ACTA DE JUNTA DE ACLARACIONES

Con el objeto de realizar la junta de aclaraciones correspondiente a la Licitación Pública Nacional, número **LO-009J2W002-E5-2017**, cuyo procedimiento tiene como objetivo al **"Mantenimiento a Infraestructura Portuaria 2017"**.

Licitación Pública Nacional No. LO-009J2W002-E5-2017

Detalle constructivo de Zapata para Asta Bandera

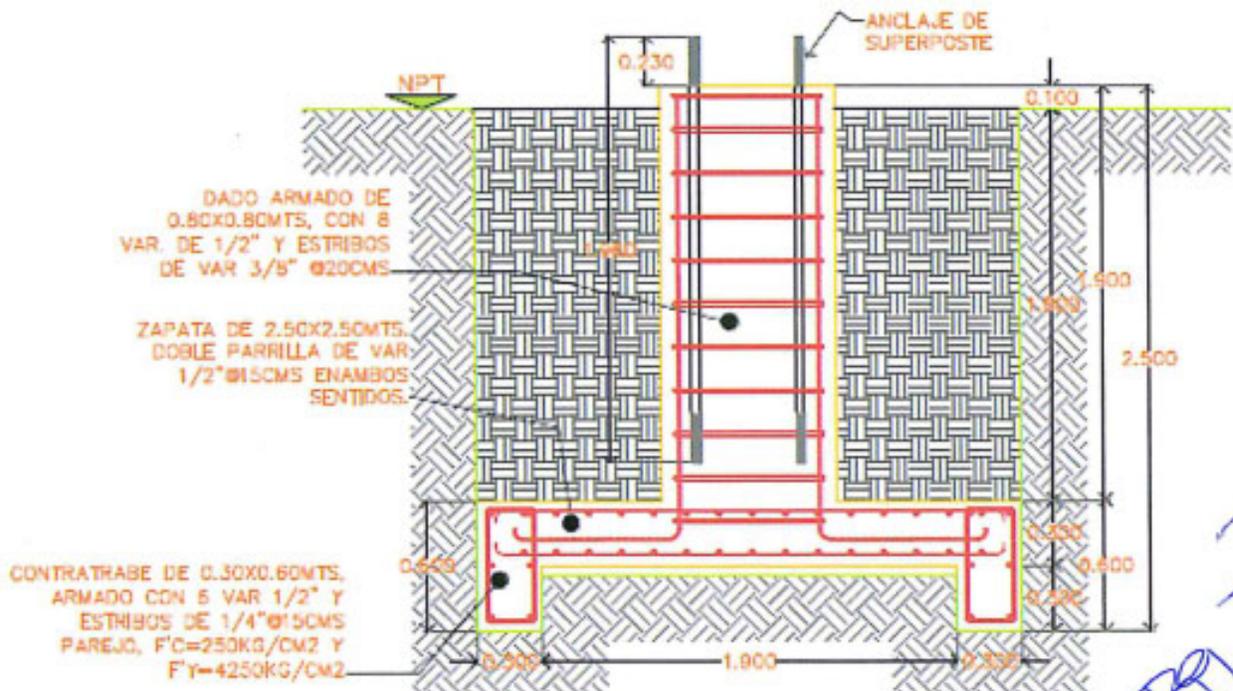
N°	REFERENCIA	PREGUNTA	RESPUESTA
1	Concepto A.1	1.- En el concepto A.1 ¿Se podría mencionar alguna especificación o detalle constructivo donde se haga mención de dimensiones y detalles de armado para la cimentación?	El detalle de la cimentación se encuentra en los anexos de la presente acta bajo el nombre de "Detalle constructivo de Zapata para Asta Bandera".
2	Conceptos A.2 y A.3	2.- En los conceptos A.2 y A.3 ¿Se deberá considerar el suministro de la bomba en el precio unitario? En caso de ser así. ¿Se podría suministrar especificación técnica más amplia del equipo, marca y modelo?	En los conceptos A.2 y A.3 hace mención de sustituir la bomba hidroneumática, por lo tanto el Licitante deberá considerar el suministro de la Electrobomba Centrifuga marca SIEMENS de 3/4 HP para ambos conceptos.
3	Concepto A.6	3.- En el concepto A.6, Proporcionar plano en mención con características y dimensiones de atraque de concreto. ¿Se considerará para nuestro análisis de precio el suministro y la instalación de brida, accesorios y soldadura?	Las características y dimensiones se encuentran en los anexos de la presente acta bajo el nombre de "Detalle de Atraque". Por lo que el Licitante deberá considerar el suministro y la instalación de brida, accesorios y soldadura.

N°	REFERENCIA	PREGUNTA	RESPUESTA
1	CONCEPTO A.3	EN CONCEPTO A.3 PREGUNTA ¿ EN MANTENIMIENTO DEL SISTEMA HIDRONEUMATICO DE ALIMENTACIÓN A TINACOS ESPECIFICA SUSTITUIR LA BOMBA HIDRONEUMATICA LA PREGUNTA ES SI ESPECIFICA ALGUNA MARCA PARA LA BOMBA?	El equipo a considerar será la Electro bomba Centrifuga marca SIEMENS de 3/4 HP.
2	CONCEPTO A.1	EN EL CONCEPTO. A.1 PREGUNTA ¿QUE DIMENSIONES TENDRÁ LA ZAPATA Y EL ARMADO PARA LA CIMENTACIÓN DE ASTA BANDERA O SI PUEDE ADJUNTAR UN PLANO A DETALLE DE CIMENTACIÓN DE ASTA BANDERA?	El detalle de la cimentación se encuentra en los anexos de la presente acta bajo el nombre de "Detalle constructivo de Zapata para Asta Bandera".

ZAPATA EN PLANTA

PARRILLA ARMADA CON
 VAR 1/2" @ 15CMS EN
 AMBOS SENTIDOS

DETALLE DE PLACA
 DE FIJACION

PLACA DE 1/2" DE
 0.68X0.68MTS

ANCLAS DE 57MM DE Ø Y
 1778MM LARGO, DE ACERO
 ASTM A-615 GRADO 75

ZAPATA EN ALZADO

Detalle de Escalera Marina

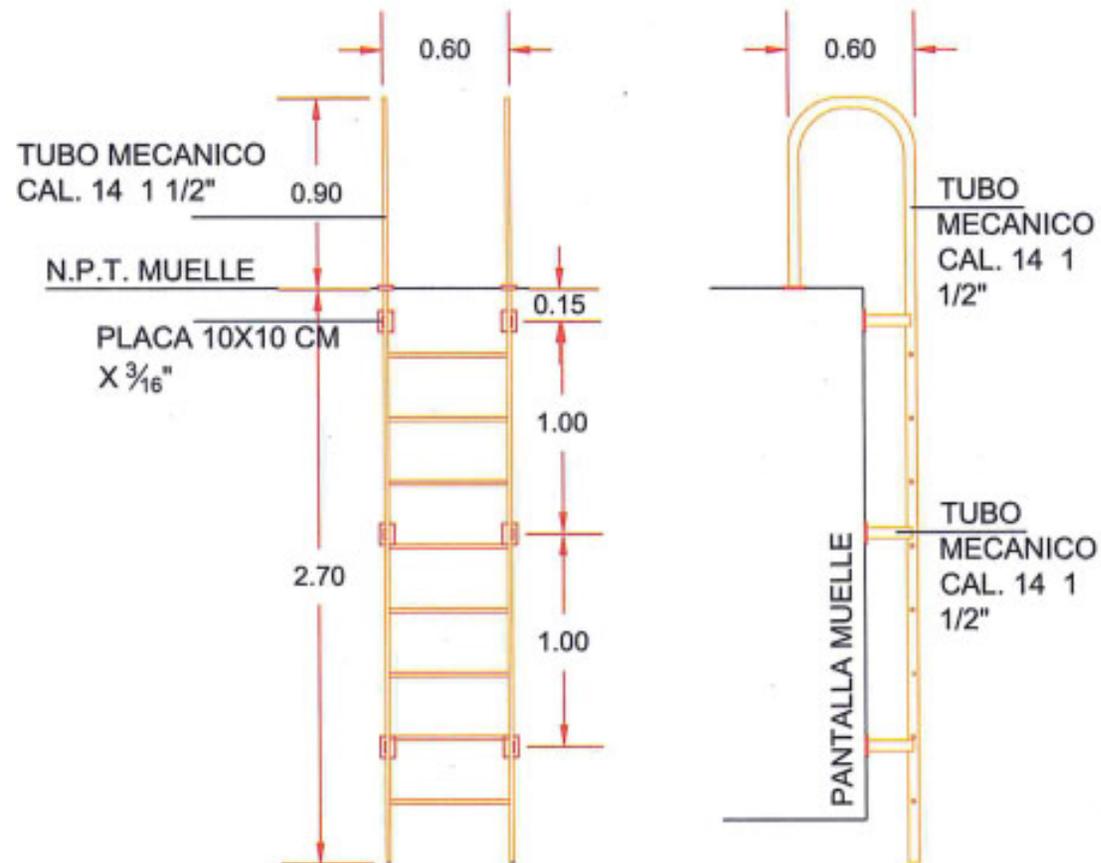
10	Concepto D.1.13	10.- En el concepto D.1.13. Proporcionar dimensiones y especificaciones de escalera, así como tipo de anclaje a considerar.	El detalle de la escalera marina se encuentra en los anexos de la presente acta bajo el nombre de "Detalle de Escalera Marina".

ESCALERA MARINA FABRICADA A BASE TUBO MECANICO CAL. 14 DE 1 1/2" DIAM. NOMINAL, PELDAÑOS @30 CM., ANCLADA A MUELLE SOBRE PLACA DE ACERO DE 10X10 CM Y 3/16" DE ESPESOR.
